Dodatek č. 4
ke Smlouvě o dílo
ze dne 29.10.2024

ZMĚNOVÝ LIST				ZL 27	
Úprava hliníkových dveří na schodišti					
Stavba:		Stavební úpravy objektu spojené s vestavbou do podkroví VOŠZ a SZŠ Hradec Králové			
Objekt:		D.1.1 - Architektonicko-stavební řešení			
Předkládá:		DOMISTAV HK s.r.o., Ing. Michal Mates		Datum:	01.07.2025
Odesláno / předáno:		Přílohy / počet listů			
poštou		1) Položkový rozpočet změny	2	listů (NZL 13)	
e-mailem	X	2) Projektové podklady	13	listů, výkresů	
osobně	X	3) Fotodokumentace	0	listů	
1 Technický popis změny:

ZMĚNOVÝ LIST				ZL 28	
Povrchová úprava schodiště - epoxidový nátěr					
Stavba:		Stavební úpravy objektu spojené s vestavbou do podkroví VOŠZ a SZŠ Hradec Králové			
Objekt:		D.1.1 - Architektonicko-stavební řešení			
Předkládá:		DOMISTAV HK s.r.o., Ing. Michal Mates		Datum:	08.07.2025
Odesláno / předáno:		Přílohy / počet listů			
poštou		1) Položkový rozpočet změny	2	listů (NZL 23)	
e-mailem	X	2) Projektové podklady	0	listů, výkresů	
osobně	X	3) Fotodokumentace	0	listů	
1 Technický popis změny:

ZMĚNOVÝ LIST				ZL 29	
Monolitické schodiště - skutečnost					
Stavba:		Stavební úpravy objektu spojené s vestavbou do podkroví VOŠZ a SZŠ Hradec Král

PŮDORYS SCHODIŠTĚ

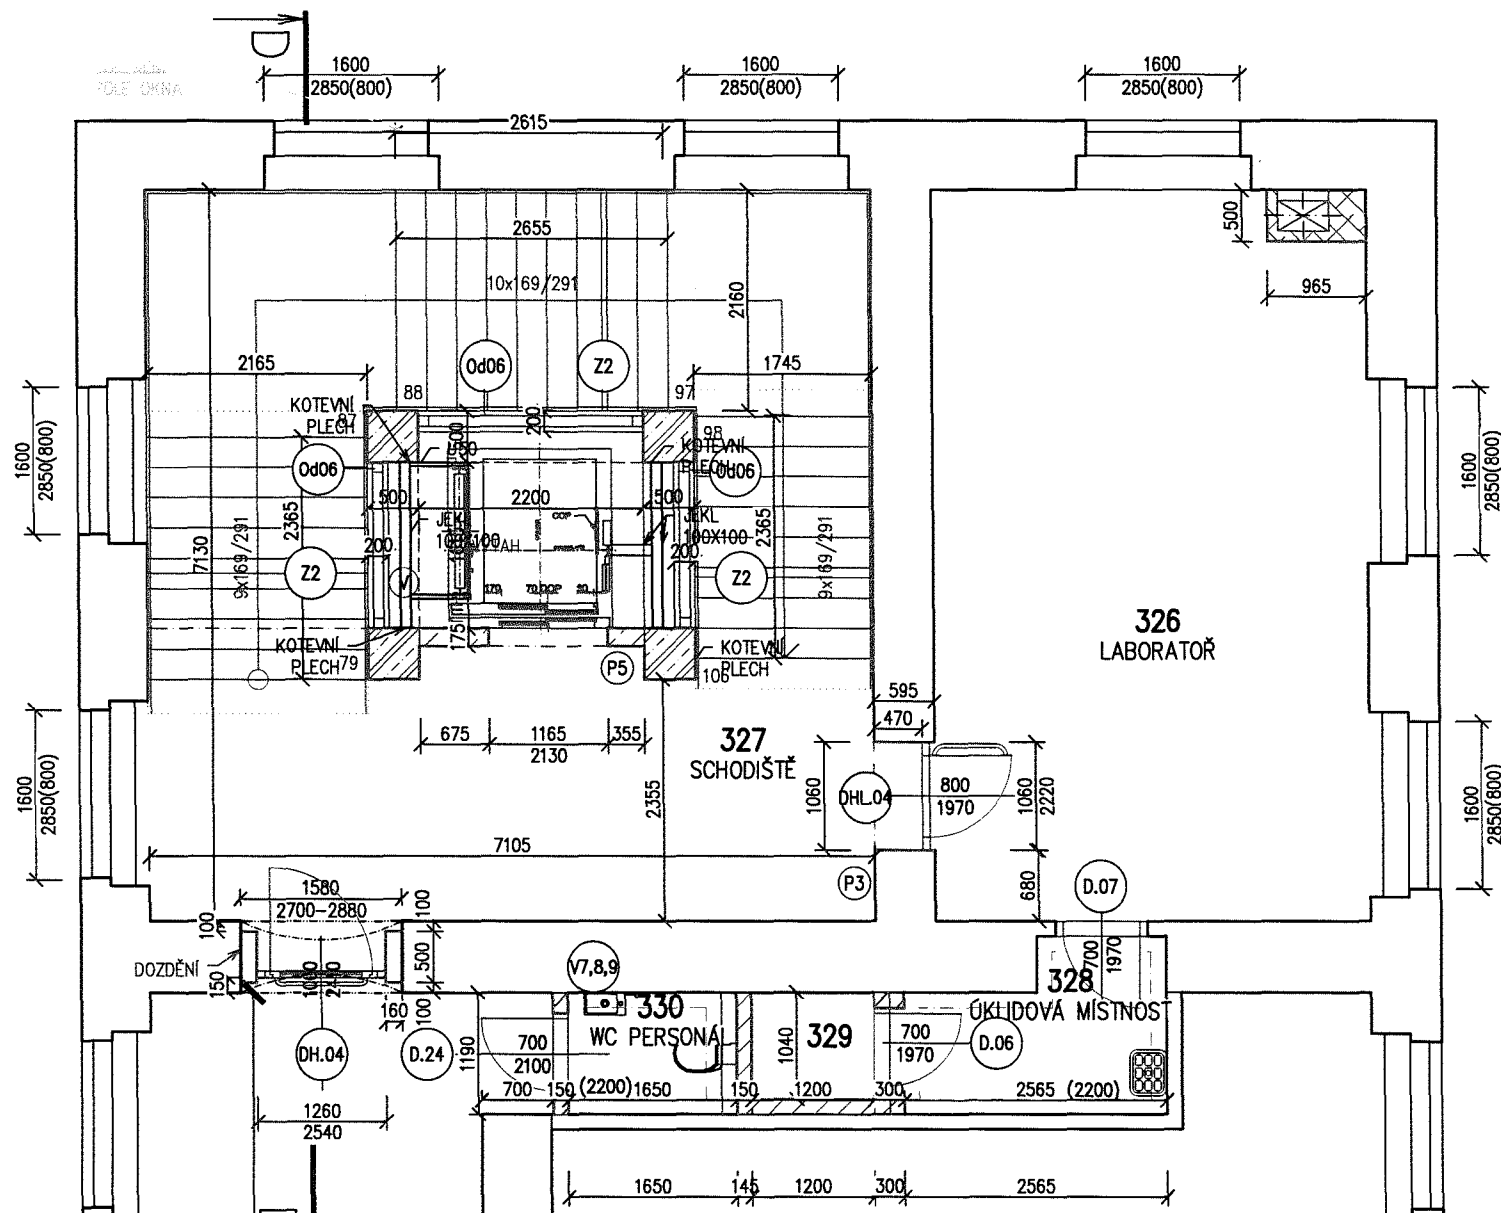
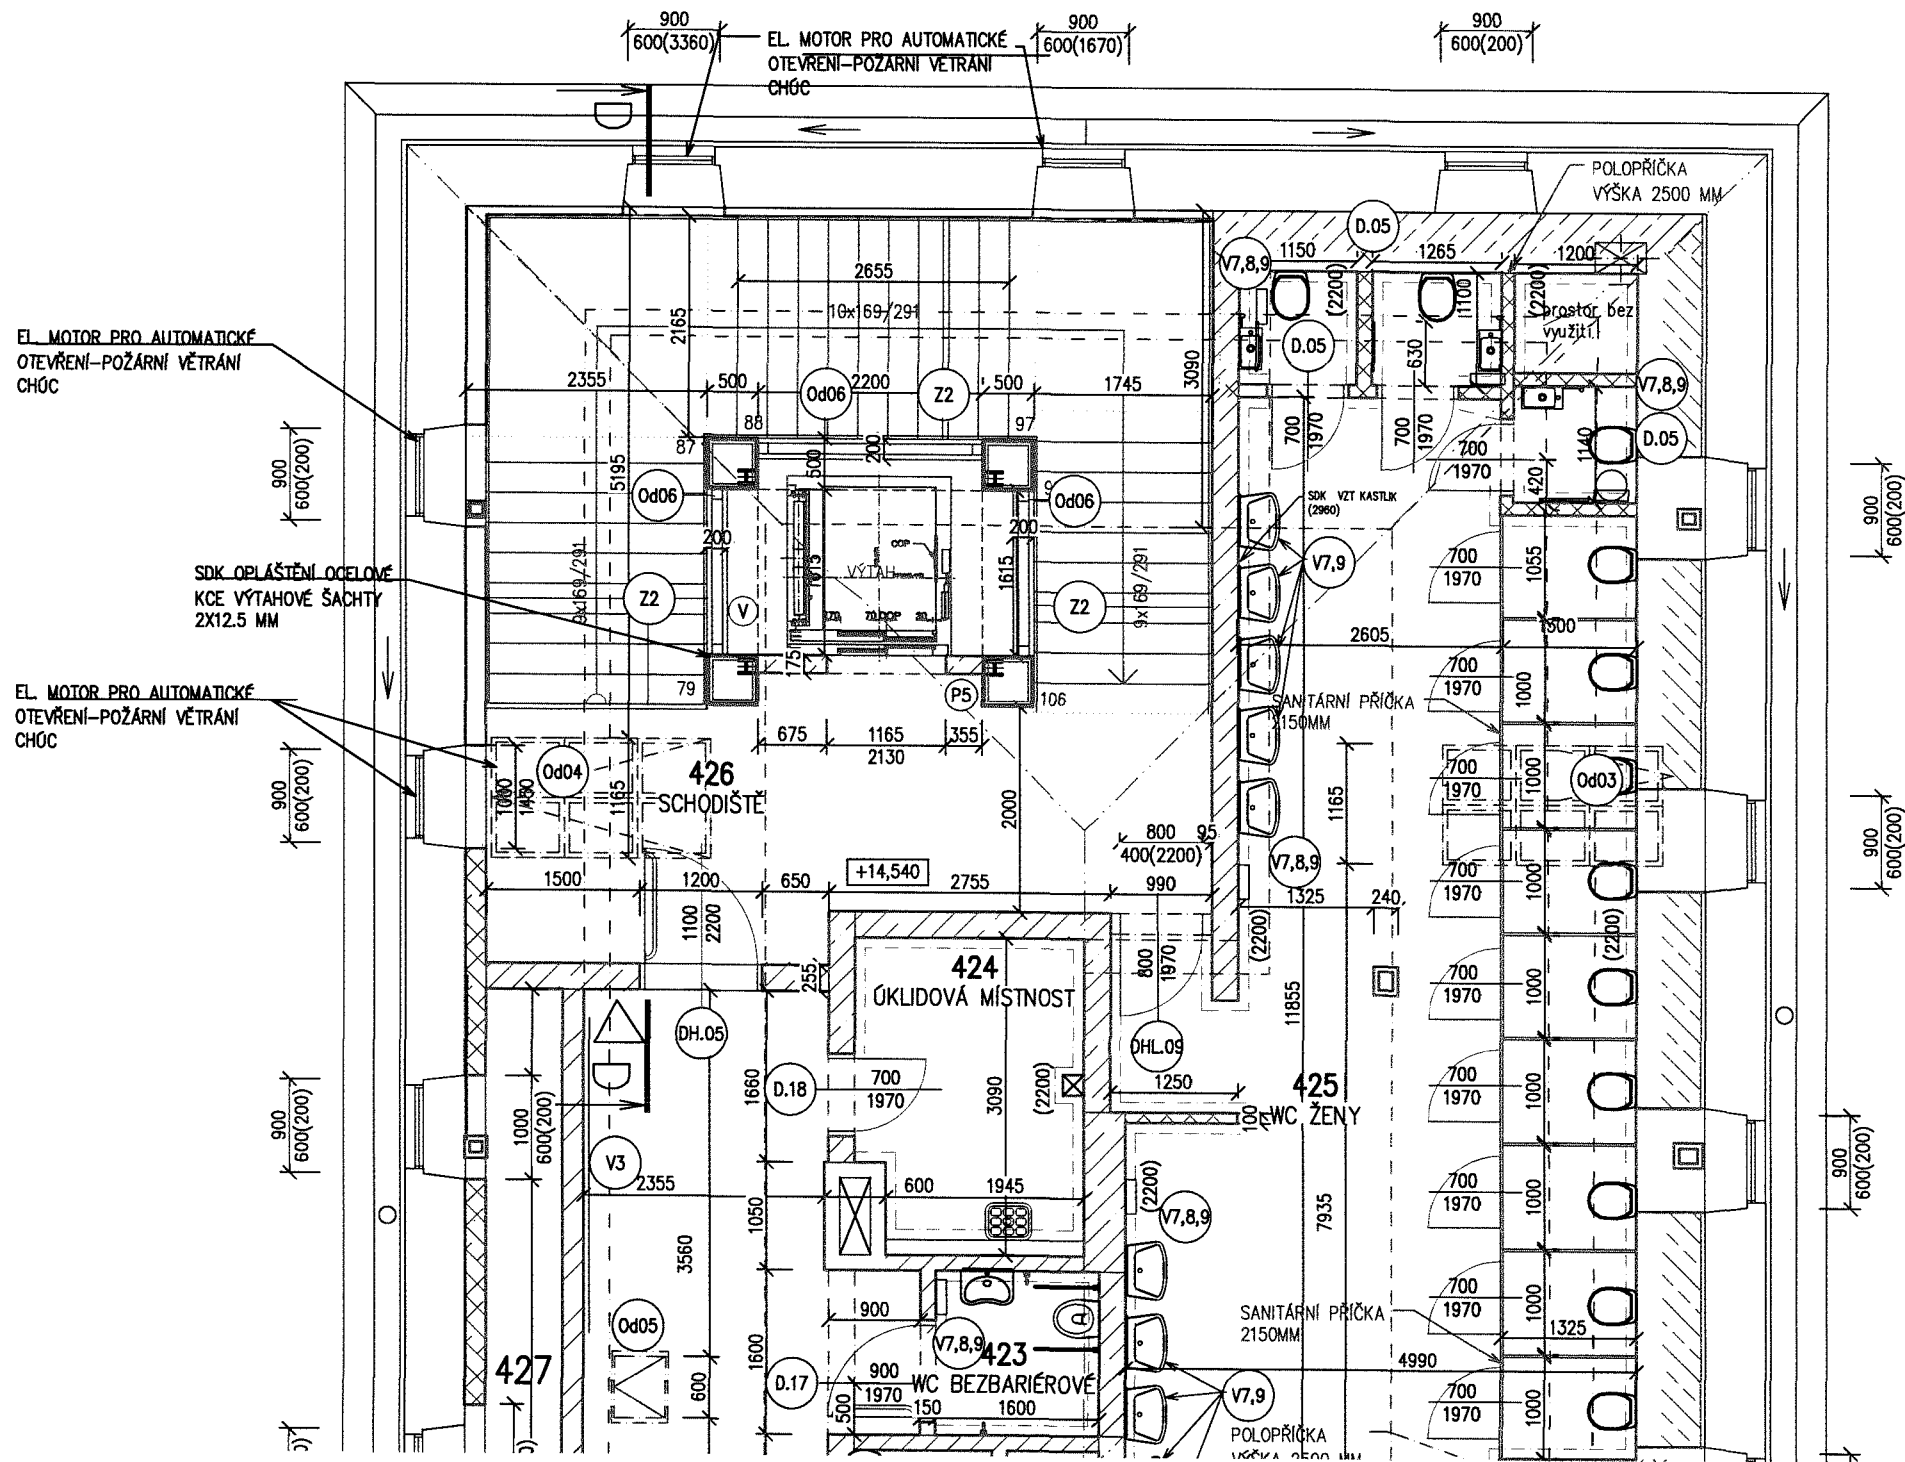
1.1 Popis původního řešení:					
V PD uvažován jiný typ dveřních výplní a jejich umístění.					
1.2 Popis nového řešení:					
Úprava umístění dveřních křídel a jejich materiál - náhrada dřevěných dveří za hliníkové vč. nutných souvisejících stavebních úprav					
2 Zdůvodnění změny:					
Dle připomínek odboru Památkové Péče Magistrátu města Hradec Králové byla v průběhu výstavby zpracována úprava PD s cílem vizuálně sjednotit nově realizované prostory ve všech podlažích, které budou provedeny úpravou materiálového řešení dveří ze dřevěných dveří na hliníkové.					
3 Vliv na dopracování projektové dokumentace:		X	ANO (uvést jaký dokument)		NE
4 Dopad do smluvních termínů:			ANO (uvést návrh prodloužení lhůty smluvního termínu)		X NE
5 Číslo odstavce ve smyslu § 222 zákona č. 134/2016 Sb. - Zákona o zadávání veřejných zakázek					odst. 6
6 Náklady:	Cena méněprací (odpočet):	-	-117 952,73 Kč bez DPH

Dle připomínek odboru Památkové Péče Magistrátu města Hradec Králové v průběhu výstavby bude zpracována úprava PD s cílem vizuálně sjednotit nově realizované prostory ve všech podlažích, které budou provedeny úpravou materiálového řešení dveří ze dřevěných dveří na hliníkové.

Se ZMĚNOVÝM LISTEM 27 za AD souhlasíme BEZ PŘIPOMÍNEK.

DH.01

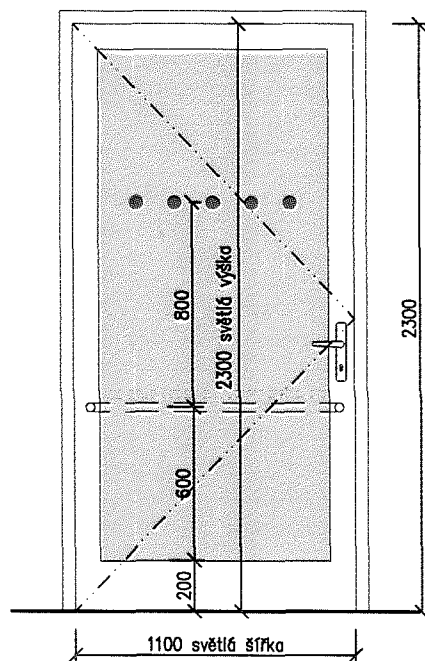
HLINÍKOVÉ DVEŘE VNITŘNÍ POŽÁRNÍ

rám: tenkostěnné hliníkové profily
zasklení: bezpečnostní dvojsklo čiré
akustika: min. Rw=47 dB
stavební hloubka: dle požadavků akustiky a PBŘ

požární odolnost: EI 30DP3,C3,S200
horní samozavírač s aretací, klasifikace C3 dle ČSN 73 0810 (na křídle dveří), provedení matný nerez
klasifikace kouřotěsnosti dveří S200 dle ČSN 73 0810

kování: celoobvodové s povrchovou úpravou
1x křídlo otevíravé směrem do schodiště
paniková klika dle ČSN EN 179 nerez matná, cylindrický zámek
povrch. úprava: oboustranně světle šedá (bude upřesněno na místě dle vzorníku výrobce)
typ stěny: požární SDK příčka tl. 200 mm

práh: bezprahové provedení
madlo: 1x na opačné straně, než jsou závěsy, v. 800mm, materiál: matný nerez
bezp. značení: kruhové značky Ø50mm, odstup 150mm ve v. 800 a 1600mm, barva světle šedá

DH.02

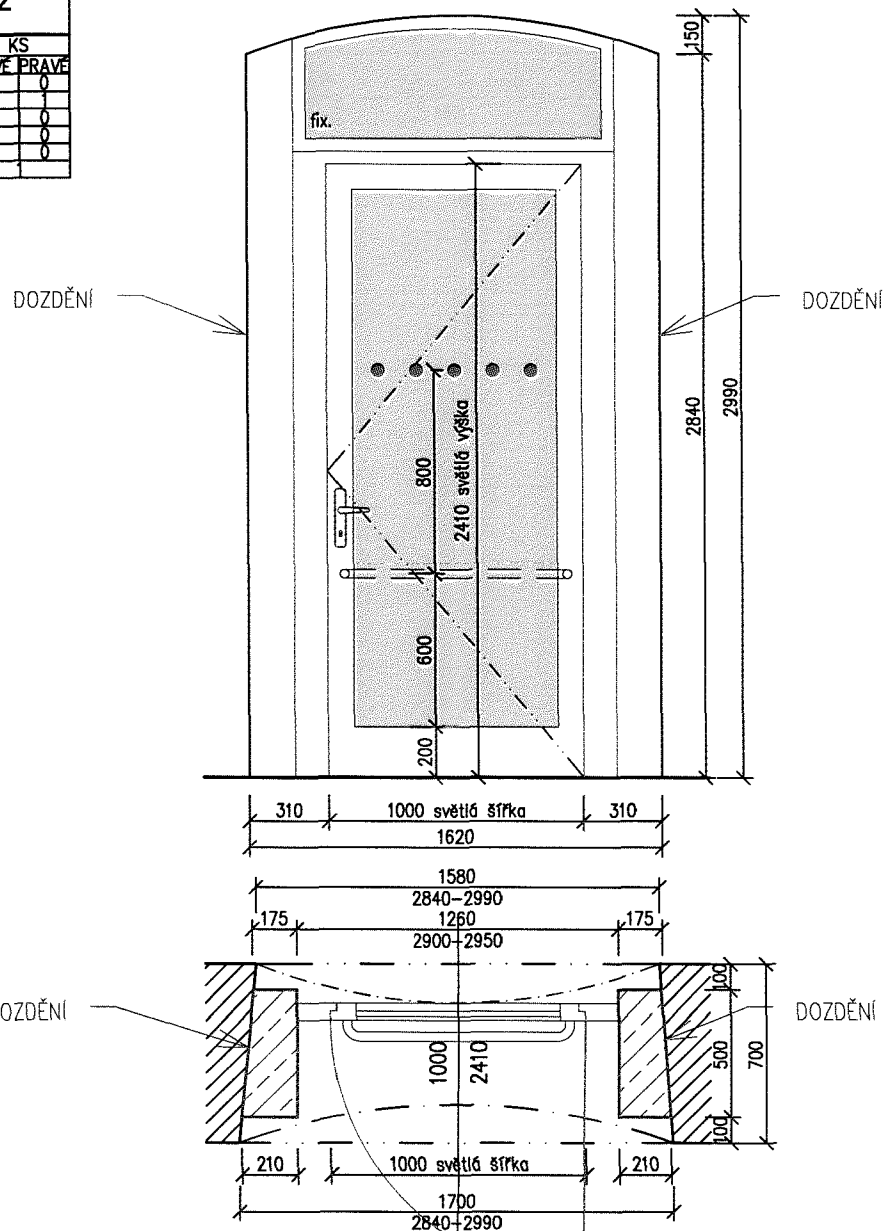
HLINÍKOVÉ DVEŘE VNITŘNÍ POŽÁRNÍ

rám: tenkostěnné hliníkové profily
zasklení: bezpečnostní dvojsklo čiré
akustika: min. Rw=47 dB
stavební hloubka: dle požadavků akustiky a PBŘ

požární odolnost: EI 30DP3,C3,S200
horní samozavírač s aretací, klasifikace C3 dle ČSN 73 0810 (na křídle dveří), provedení matný nerez
klasifikace kouřotěsnosti dveří S200 dle ČSN 73 0810

kování: celoobvodové s povrchovou úpravou
1x křídlo otevíravé, 1x nadsvětlík fixní, otevírání směrem do schodiště
paniková klika dle ČSN EN 179 nerez matná, cylindrický zámek

povrch. úprava: oboustranně světle šedá (bude upřesněno na místě dle vzorníku výrobce)
typ stěny: stávající zděná příčka tl. 700 mm

práh: bezpráhové provedení
madlo: 1x na opačné straně, než jsou závěsy, v. 800mm, materiál: matný nerez
bezp. značení: kruhové značky ø50mm, odstup 150mm ve v. 800 a 1600mm, barva světle šedá

DH.03

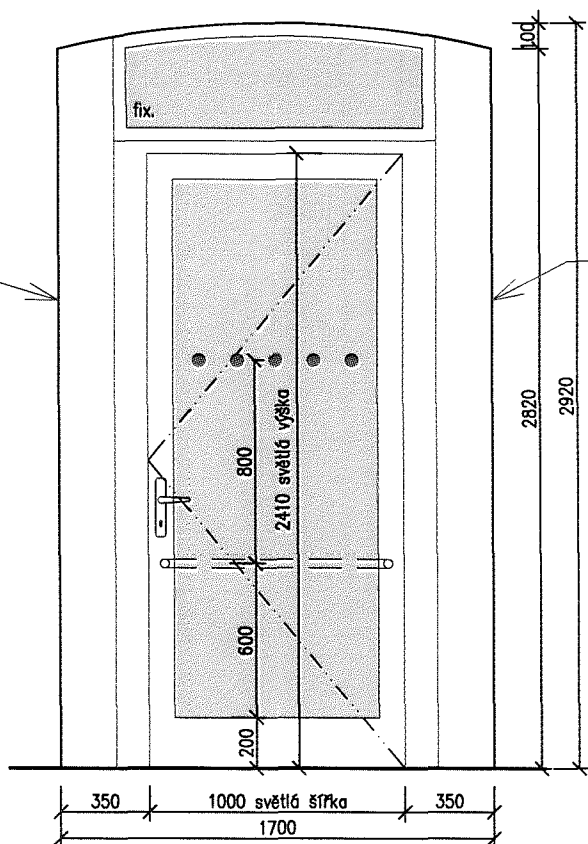
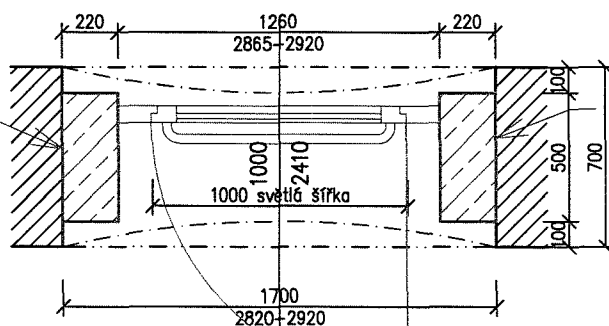
DOZDĚNÍ

HLINÍKOVÉ DVEŘE VNITŘNÍ POŽÁRNÍ

rám: tenkostěnné hliníkové profily
zasklení: bezpečnostní dvojsklo čiré
akustika: min. Rw=47 dB
stavební hloubka: dle požadavků akustiky a PBR

požární odolnost: EI 30DP3,C3,S200
horní samozavírač s aretací, klasifikace C3 dle ČSN 73 0810 (na křídle dveří), provedení matný nerez
klasifikace kouřotěsnosti dveří S200 dle ČSN 73 0810

kování: celoodvodové s povrchovou úpravou
1x křídlo otevíravé, 1x nadsvětílík fixní, otevírání směrem do schodiště
paniková klika dle ČSN EN 179 nerez matná, cylindrický zámek

povrch. úprava: oboustranně světle šedá (bude upřesněno na místě dle vzorníku výrobce)
typ stěny: stávající zděná příčka tl. 700 mm

DH.04

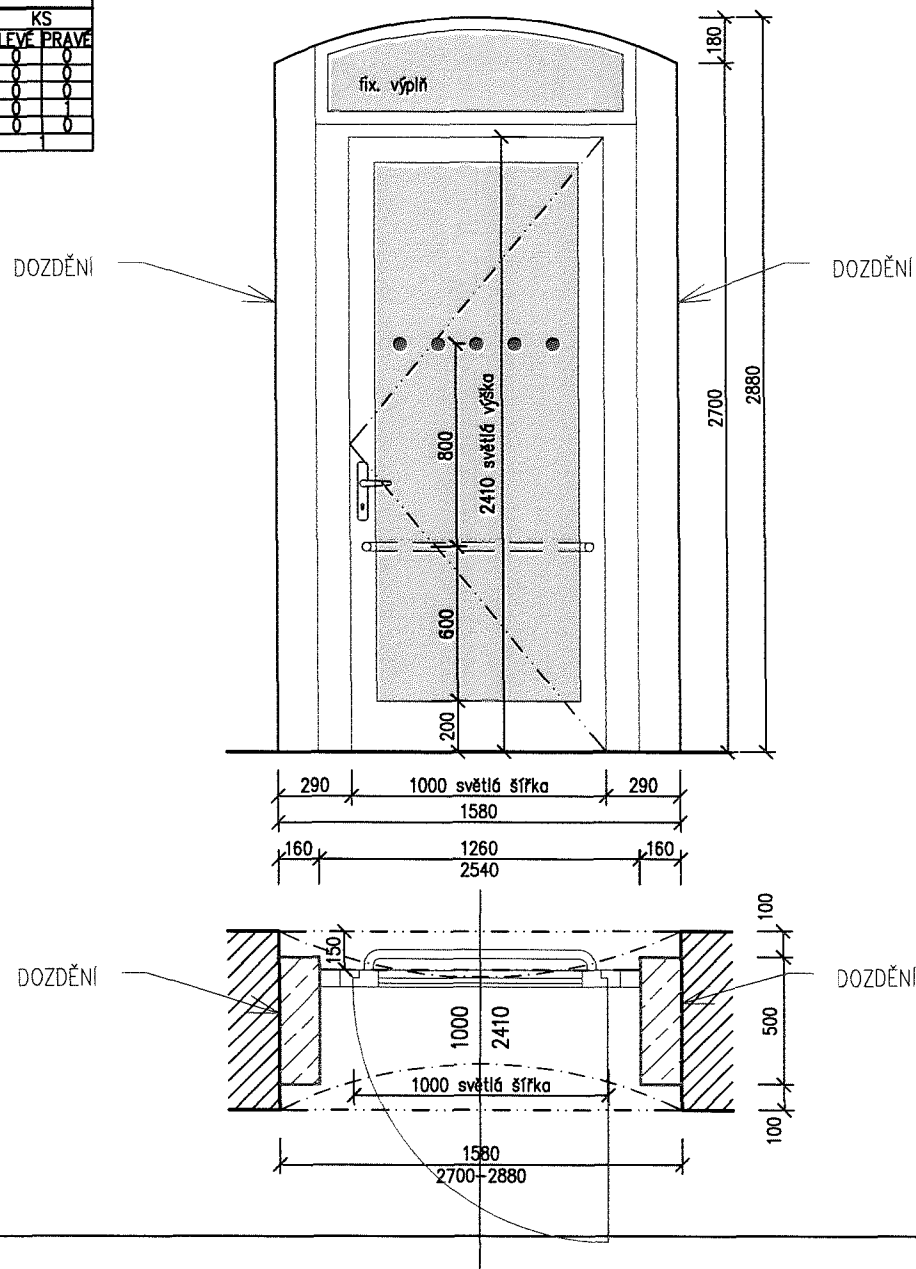
HLINÍKOVÉ DVEŘE VNITŘNÍ POŽÁRNÍ

rám: tenkostěnné hliníkové profily
zasklení: bezpečnostní dvojsklo čiré/výplň hladká plná v barvě rámu
akustika: min. Rw=47 dB
stavební hloubka: dle požadavků akustiky a PBR

požární odolnost: EI 30DP3,C3,S200,K
horní samozavírač s aretací, klasifikace C3 dle ČSN 73 0810 (na křídle dveří), provedení matný nerez
klasifikace kouřotěsnosti dveří S200 dle ČSN 73 0810

kování: celoodvodové s povrchovou úpravou
1x křídlo otevíravé, 1x nadsvětlík fixní, otevírání směrem do schodiště
paniková klika dle ČSN EN 179 nerez matná, cylindrický zámek

povrch. úprava: oboustranně světle šedá (bude upřesněno na místě dle vzorníku výrobce)
typ stěny: stávající zděná příčka tl. 700 mm

DH.05

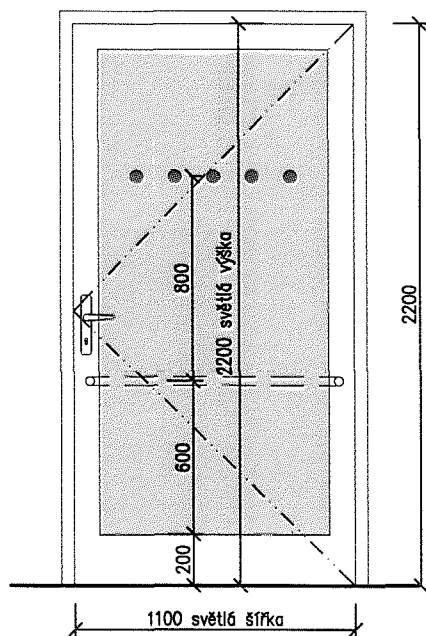
HLINÍKOVÉ DVEŘE VNITŘNÍ POŽÁRNÍ

rám: tenkostěnné hliníkové profily
zasklení: bezpečnostní dvojsklo čiré
akustika: min. $R_w=47$ dB
stavební hloubka: dle požadavků akustiky a PBR

požární odolnost: EI 30DP3,C3,S200
horní samozavírač s aretací, klasifikace C3 dle ČSN 73 0810 (na křídle dveří), provedení matný nerez
klasifikace kouřotěsnosti dveří S200 dle ČSN 73 0810

kování: celoobvodové s povrchovou úpravou
1x křídlo otevíravé směrem do schodiště
paniková klika dle ČSN EN 179, nerez matná, cylindrický zámek
povrch. úprava: oboustranně světle šedá (bude upřesněno na místě dle vzorníku výrobce)

práh: bezpráhové provedení
madlo: 1x na opačné straně, než jsou závěsy, v. 800mm, materiál: matný nerez
bezp. značení: kruhové značky Ø50mm, odstup 150mm ve v. 800 a 1600mm, barva světle šedá
typ stěny: požární SDK příčka tl. 280 mm

DH.06

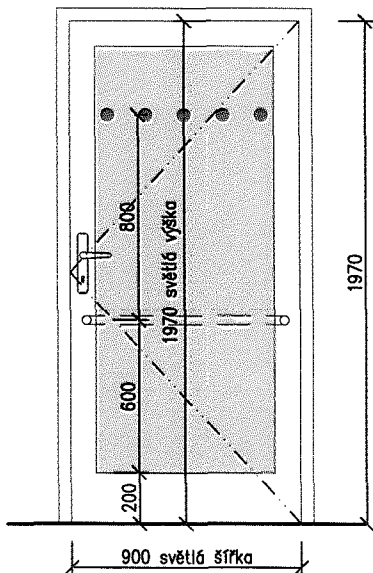
HLINÍKOVÉ DVEŘE VNITŘNÍ POŽÁRNÍ

rám: tenkostěnné hliníkové profily
zasklení: bezpečnostní dvojsklo čiré
akustika: min. $R_w=47$ dB
stavební hloubka: dle požadavků akustiky a PBR

požární odolnost: EW 30DP3,C3,
horní samozavírač s aretací, klasifikace C3 dle ČSN 73 0810 (na křídle dveří), provedení matný nerez

kování: celoobvodové s povrchovou úpravou
1x křídlo otevíravé směrem do schodiště
paniková klika dle ČSN EN 179, nerez matná, cylindrický zámek
povrch. úprava: oboustranně světle šedá (bude upřesněno na místě dle vzorníku výrobce)

práh: bezpráhové provedení
madlo: 1x na opačné straně, než jsou závěsy, v. 800mm, materiál: matný nerez
bezp. značení: kruhové značky $\varnothing 50$ mm, odstup 150mm ve v. 800 a 1600mm, barva světle šedá
typ stěny: požární SDK příčka tl. 255 mm
